Kuntaympäristöpalvelut

18.02.2026

rakyma 25.2.2026 § 17 liite 38
22/11.01.04/2026**Ympäristönsuojeluviranomaisen lausunto ylijäämämaiden hyödyntämisestä kiinteistöllä 927-451-3-118 Veikkolan kartano****Asia**

Kuva 1. Leikkauskuva korotuksesta.

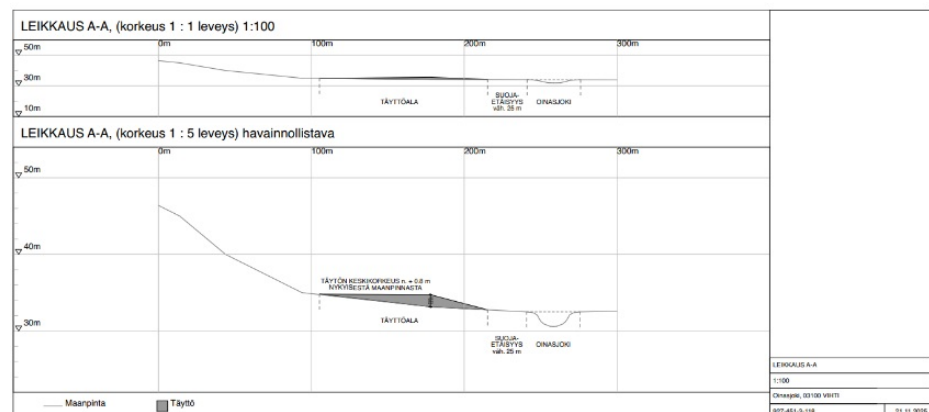
Toteutuksen yhteydessä tulee huomioida läheinen kosteikko ja huolehtia, että läjitettävät maat eivät ole vetisiä tai sadevesi ei niitä lähde viettämään ojiin tai suoraan pintavaluntana. Korotus tulee toteuttaa loivaluiskaisena. Tarvittaessa pallon reunaan tulee toteuttaa vastapenkki, jolla ehkäistään valumia.

Ylijäämämaita ei saa levittää selvityksessä esitettyä (25 m) lähemmäksi kosteikkoa. Muiden valtaojien osalta suojaetäisyydet ovat vähintään 5 m ja muiden ojien osalta vähintään 1 m. Toiminnasta ei saa aiheutua vesistön pilaantumista pohjaveden pilaantumisen vaaraa eikä muutakaan välitöntä ympäristön pilaantumista. Toiminnan vaikutuksista vastaa ylijäämämaiden vastaanottaja.

Kuva 3. Kuljetukset kartalla.

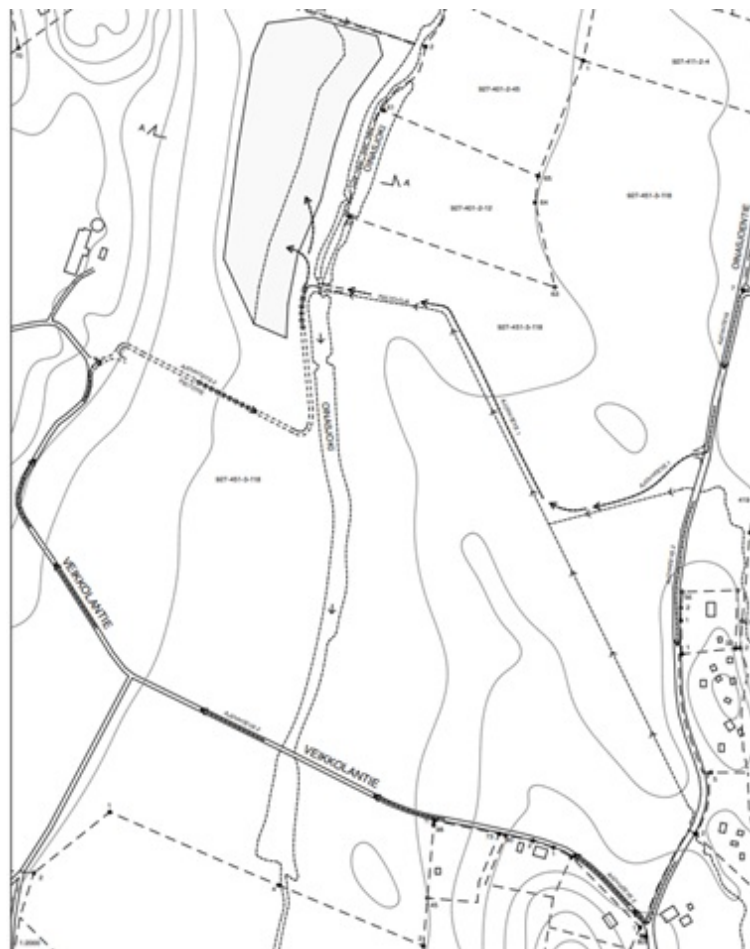
Kaavoituksen näkökulmasta tulisi arvioida toiminnasta aiheutuvat vaikutukset tiestön kantavuudelle sekä liikenneverkon toimivuudelle ja turvallisuudelle. Suunnitelmassa ei ole arvioitu hankkeen liikennemääriä.

Oinasjoentien/Veikkolantien asukkaille aiheutuvan haitan vähentämiseksi toiminta-aikoja rajataan seuraavasti: kuljetukset sallitaan arkipäivisin klo 7–18.

Ympäristövalvonnan näkemyksen mukaan reittinä olisi suositeltavaa käyttää reittiyyhteitä 1.

Liikenteen aiheuttamia haittoja voidaan vähentää rajaamalla toiminta-aikoja ja ohjaamalla ajoreittejä. Haittaa kuljetuksista aiheutuu eniten Oinasjoentie-Veikkolantien varrella olevien kiinteistöjen asukkaille. Liikenteen aiheuttamia haittoja minimoidaan rajaamalla toiminta-aikoja selvityksen mukaisesti arkipäiville klo 7.00-18.00. Yksinään kuljetusliikenteen haittavaikutukset eivät tarkoita lupakynnyksen ylittymistä.

“Tiestön kuntoa seurataan ja sen kantavuus ja kunto pidetään toimenpiteen aikana vähintään nykyisenä. Hakija / omistajataho kulkee alueella myös itse (sekä henkilöautolla että mm. maatalouskoneilla), joten intressi kulkuyhteyksien kunnossapitämiseen on selkeä. Hakemus on myös laadittu tarkoituksenmukaisesti jo marraskuussa, jotta työ voidaan tehdä pakkasaikaan. (hakemusta siirretty marraskuussa rava:n ja ympäristövalvonnan välillä). Liikennemäärä vastaa tai on vähäisempi kuin alueen aiemmissa toimenpiteissä, joten liikenneverkosto voidaan katsoa riittäväksi. Toimenpide ei aiheuta vaikutuksia alueen linnustoon (maa-aines ja toimenpiteen lopputulos on vastaava kuin nykyinen tilanne, ja lintuesiintymät sijaitsevat pääasiassa varsinaisella kosteikkoalueella, joka sijaitsee toimenpidealueesta etelään, Veikkolantien eteläpuolella). Pellonkorjaus ei korota peltoa merkittävästi ja Oinasjokeen pidetään 25 metrin suojavyöhyke. Suojavyöhykkeelle jäävän mahdollisen tulva-alueen tilavuuden ja peltoalan maltillisen korkoaseman vuoksi toimenpide ei merkittäväällä tavalla muuta alueen tulvariskialueita.”
